Product Change Notice (PCN)

件名: 汎用リニア IC 製品 (MSOP パッケージ製品) の後工程拠点移管

発行日: 1/19/2024

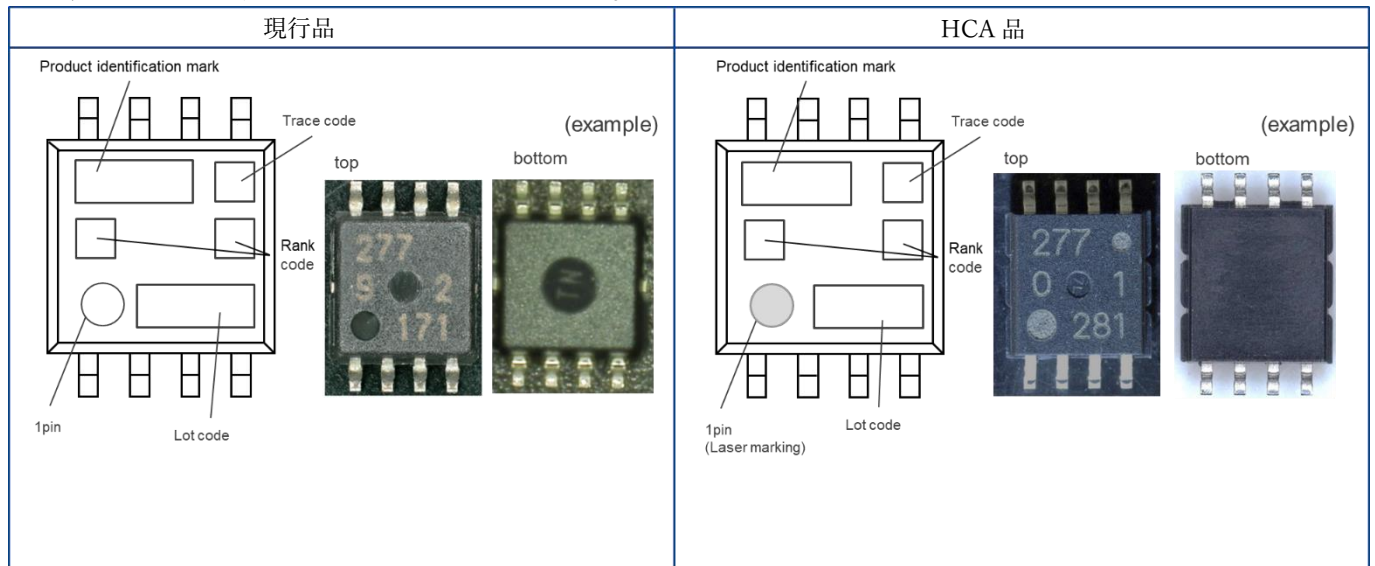
テープ品梱包箱のサイズは寸法が下記の通り異なります。

現行品 (L×W×H)	HCA 品 (L×W×H)
368×347×54 (mm)	361×341×58 (mm)

現行品	HCA 品
ラベル位置はイメージです	ラベル位置はイメージです
<p>(Unit : mm)</p> <p>箱寸法 368×347×54 MAX 2リール/箱</p>	<p>(Unit : mm)</p> <p>箱寸法 361×341×58 MAX 2リール/箱</p>

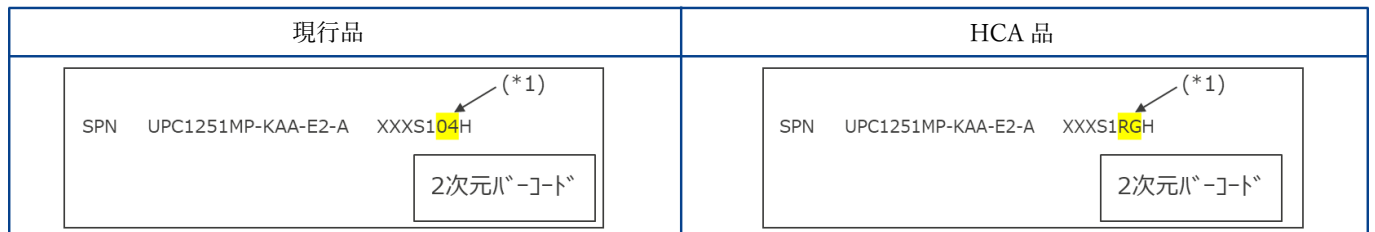
UPC で始まる製品の例 (*1)の文字： 04 → RG

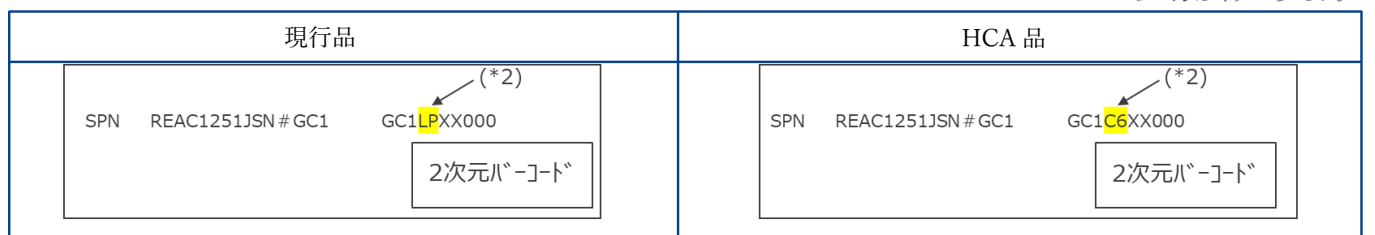
REAx で始まる製品の例 (*2)の文字： LP → C6
